# Verkeersveiligheidsaudit N226 Onderdoorgang Maarsbergen

Opdrachtgever: Van Gelder  
Opgesteld door: Marco van Leersum, Biem Troost  
Project: VVA-2 ODG Maarsbergen  
Projectnummer: 23-016  
Documentnummer: 23-016-VVA-RAP-ALG-2-001  
Versie: 1.0  
Status: Definitief  
Datum: 5 januari 2024

Deze audit fase 2 wordt uitgevoerd op het Definitief Ontwerp, dit rapport beschrijft de resultaten van deze VVA-2.

Dwarsprofiel U-U  
Schaal 1:100

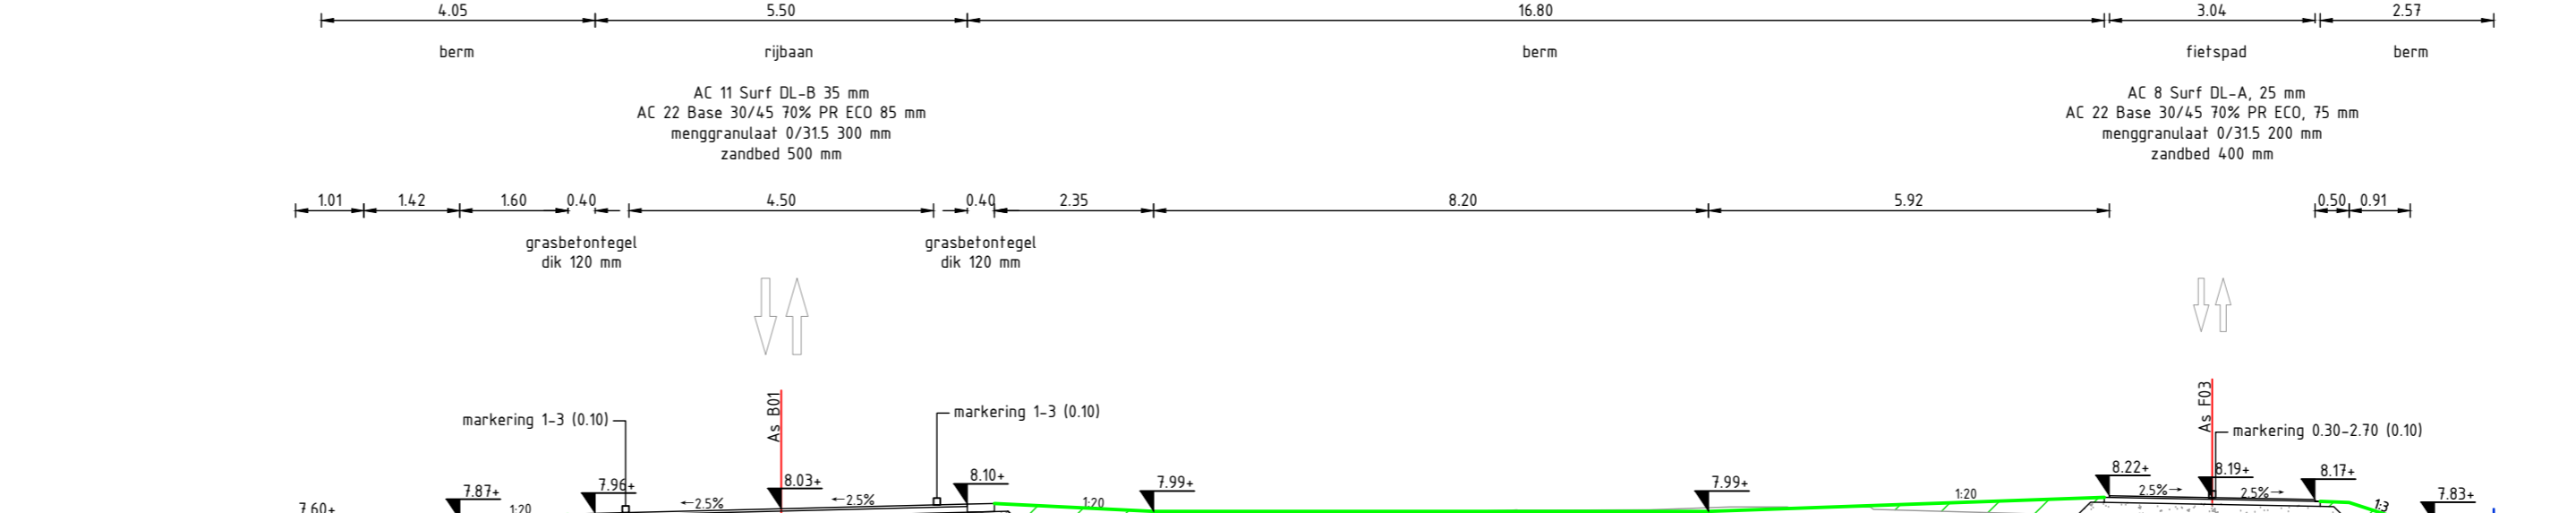
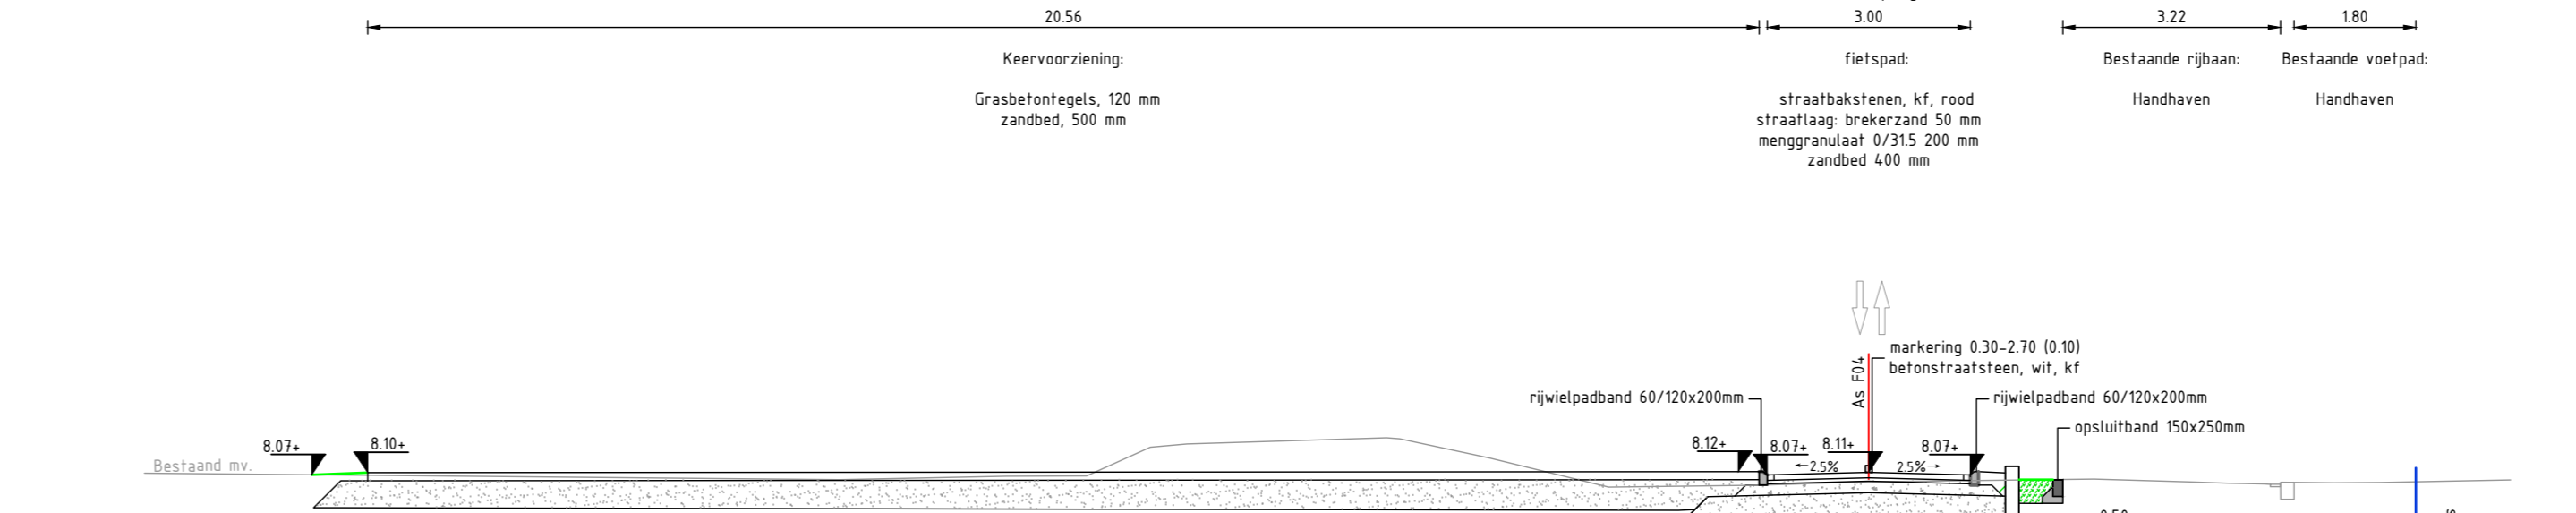
Tek.nr.	Volgnr.	Probleembeschrijving	Verkeersveiligheidsrisico's	Ernst	Oplossingsrichting
DWP	2.3.01	De zichtstrook in de onderdoorgang is uitgevoerd conform de naastgelegen rijstroken (asfalt). Dit geeft de indruk van een vluchtstrook en geeft een andere uitstraling (type) van de weg. Dit kan leiden tot een afwijking in het verwachtingspatroon van de weggebruiker met een hogere rijsnelheid tot gevolg.	Door de hogere rijsnelheid komen diverse veiligheidswaarden (zoals zicht) in het geding waardoor een verhoogde kans is op kop-staart botsingen en eenzijdige ongevallen.		Aangepaste inrichting of afscherming van de zichtstrook zonder beperking van het zicht. B.v. geen deklaag of een band ter afscheiding.
DWP	2.3.02	In de tunnelbak wordt de barrier niet doorgetrokken tot begin van de bak/vloer. Hierdoor ontstaat er een botte beëindiging van de bak en/of barrier in rijrichting. Bij de afrijdende richting dient het einde van de barrier afgewerkt te worden.	Aanrijding van een obstakel met kans op ernstige verwondingen door de vormgeving van het object.		Barrier doortrekken en aansluiten op een veilig begin zoals een terminal.
